**AVIS RELATIF À LA PROTECTION
CONTRE LES EVENTUELS EFFETS NOCIFS ET NUISANCES
PROVOQUÉS PAR LES RAYONNEMENTS NON IONISANTS
GÉNÉRÉS PAR DES ANTENNES ÉMETTRICES STATIONNAIRES**

Commune : LENS - Exploitant : PROXIMUS

Référence exploitant : 65LEN_01

Rapport n° 2108 / 2025

Figure 1 : Vue en plan des lieux de séjour et des points de contrôle

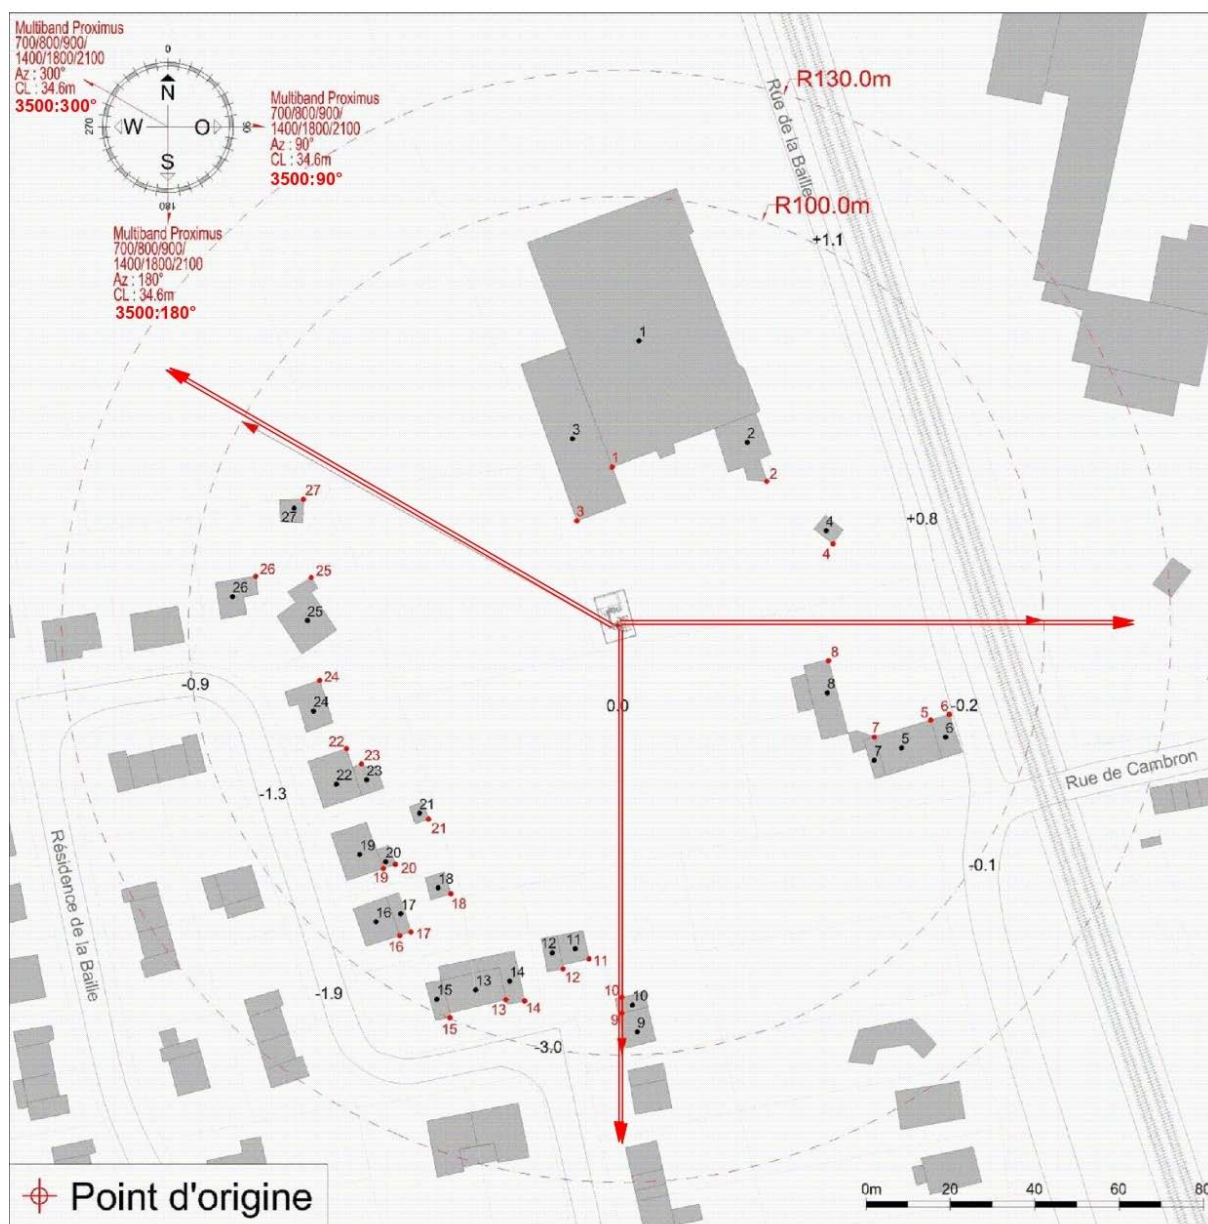
Les fréquences d'émission, la puissance rayonnée par chacune des antennes et leur gain permettent de déterminer le rayon de la zone à analyser. Tout dépassement de la limite par installation est exclu en dehors de cette zone. Le tableau 2 reprend les 35 LS² pour lesquels l'indice d'exposition est le plus élevé. Les différentes colonnes indiquent :

- le numéro du point de contrôle repris sur un des plans de la figure 1;
- le numéro du LS dans lequel se trouve le point de contrôle de la 1^{ère} colonne ;
- l'atténuation d'obstacle prise en compte pour le calcul de l'indice d'exposition dans le LS ;
- le résultat du calcul de l'indice d'exposition.

En ce qui concerne les antennes de l'installation mentionnées dans le tableau 1, la distance maximale à laquelle la limite pourrait être atteinte, à l'extérieur, est égale à 82,2 m. S'il n'y a pas de LS à une distance inférieure, les antennes respectent forcément la limite d'immission.

Dans le cas des LS situés à l'intérieur des bâtiments, une atténuation d'obstacle est prise en compte et il en résulte que la distance maximale à laquelle la limite pourrait être atteinte se réduit à 58,7 m.

Les résultats de l'évaluation décrite au paragraphe 4 indiquent que les antennes émettrices stationnaires de l'installation faisant l'objet du présent avis ne produisent pas, dans un lieu de séjour, un rayonnement électromagnétique maximum supérieur aux limites fixées à l'article 4 du décret.

En conclusion, les antennes émettrices stationnaires faisant partie de l'installation référencée dans le paragraphe 2 et dont les caractéristiques techniques sont résumées dans le tableau 1 **respectent les limites d'immission** fixées à l'article 4 du décret du 8 décembre 2022 (M.B. du 16.12.2022) modifiant le décret du 3 avril 2009 relatif à la protection contre les éventuels effets nocifs et nuisances provoqués par les rayonnements non ionisants générés par des antennes émettrices stationnaires.
